**CCR-VIA -- COMITATO DI COORDINAMENTO REGIONALE PER LA
VALUTAZIONE D'IMPATTO AMBIENTALE****Giudizio n° 3757 del 13/10/2022****Prot. n° 22/0256874 del 04/07/2022****Ditta Proponente:** Strada dei Parchi S.p.A.**Oggetto:** A25 – Attraversamento fluviale. Interventi prevenzione rischio scalzamento. Rampa svincolo CH-PE. Viadotto Pescara 2**Comuni di Intervento:** Chieti e Cepagatti**Tipo procedimento:** Verifica di Assoggettabilità a VIA ai sensi dell'art. 19 del D.Lgs. 152/06 e ss.mm.ii.**Presenti** (in seconda convocazione)**Direttore Dipartimento Territorio – Ambiente (Presidente)** dott. Dario Ciamponi (Presidente Delegato)**Dirigente Servizio Valutazioni Ambientali** -**Dirigente Servizio Gestione e Qualità delle Acque** dott. Giancaterino Giammaria (delegato)**Dirigente Servizio Politica Energetica e Risorse del Territorio - Pescara** dott. Fabio Pizzica (delegato)**Dirigente Servizio Gestione Rifiuti e Bonifiche - Pescara** dott. Gabriele Costantini (delegato)**Dirigente Servizio Pianificazione Territoriale e Paesaggio** ing. Eligio Di Marzio (delegato)**Dirigente Servizio Foreste e Parchi - L'Aquila** ASSENTE**Dirigente Servizio Opere Marittime** ASSENTE**Dirigente Servizio G

Figura 6-6 Planimetria delle aree interessate dalle diverse tipologie di bonifica da ordigni bellici²⁷

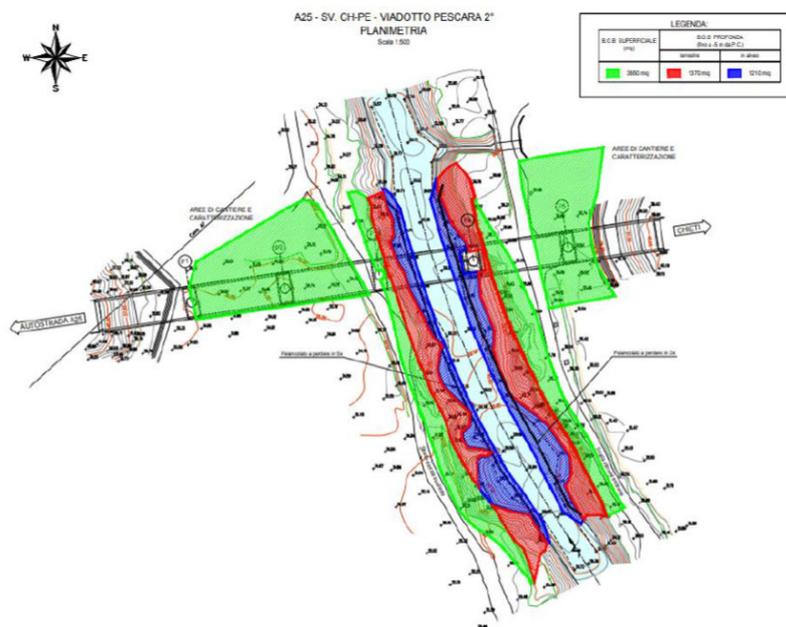
1. Trasmettere le seguenti figure, presenti all'interno Studio Preliminare Ambientale, su di un elaborato grafico a parte, rendendo maggiormente leggibili tutti i particolari delle piante e delle sezioni e le didascalie esplicative degli interventi:

- Figura 6-1 Planimetria della sistemazione di progetto
- Figura 6-6 Planimetria delle aree interessate dalle diverse tipologie di bonifica da ordigni bellici
- Figura 6-7 Aree di intervento sponda sinistra e sponda destra
- Figura 6-8 Fasi realizzazione opera in sponda sinistra
- Figura 6-9 Fasi realizzazione opera in sponda destra
- Figura 6-14 Planimetria di cantierizzazione con definizione della viabilità di cantiere
- Figura 6-17 Planimetria di cantierizzazione e definizione aree di cantiere
- Figura 7-14 Confronto profilo dell'alveo fluviale ante e post opera

La Società ha prodotto i seguenti elaborati integrativi:

-  02_00_00_01_29701E000GE004GEORE001B
-  03_00_00_05_29701E000OI004IDRRE001B
-  03_00_00_09_29701E000OI004IDRDI001B
-  04_00_00_02_29701E000CA004CANPL001B
-  04_00_00_03_29701E000CA004CANPE001B
-  04_00_00_04_29701E000CA004CANPE002B
-  04_00_01_01_29701E000EG004INTPL001B
-  Elenco elaborati richiesti
